SERVICE INFO – INA 0097

Schimbarea, la fulii, a unor brațe de tensionare pentru transmisia auxiliară

Modele: Audi, Ford, Renault
Trucks, Seat, Škoda, VW

Nr. identificare piesă: 531 0614 30
534 0138 30
534 0145 10
534 0150 10
534 0176 10

Fig. 1: Vedere detaliată a fuliilor în versiunea anterioară (stângă) și în cea nouă (dreapta)

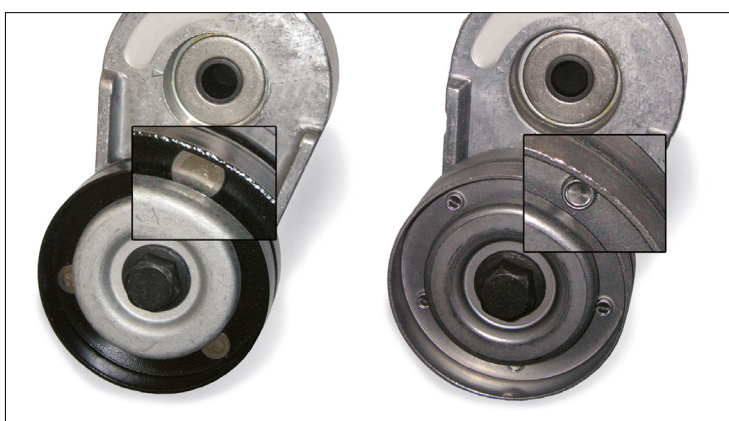
După cum se arată în Imaginea 1, diferențele constau în culoarea acoperirii (înainte neagră, acum gri metalic) și în îmbinarea celor două jumătăți de fulie (înainte prin nituire, acum nituire prin ștanțare).

În perioada de tranziție, este posibil ca noi să fi amestecat între ele stocurile de piese de cele două tipuri. Ambele versiuni îndeplinesc specificațiile tehnice și pot fi utilizate fără nici o restricție la vehiculele specificate în cataloage.
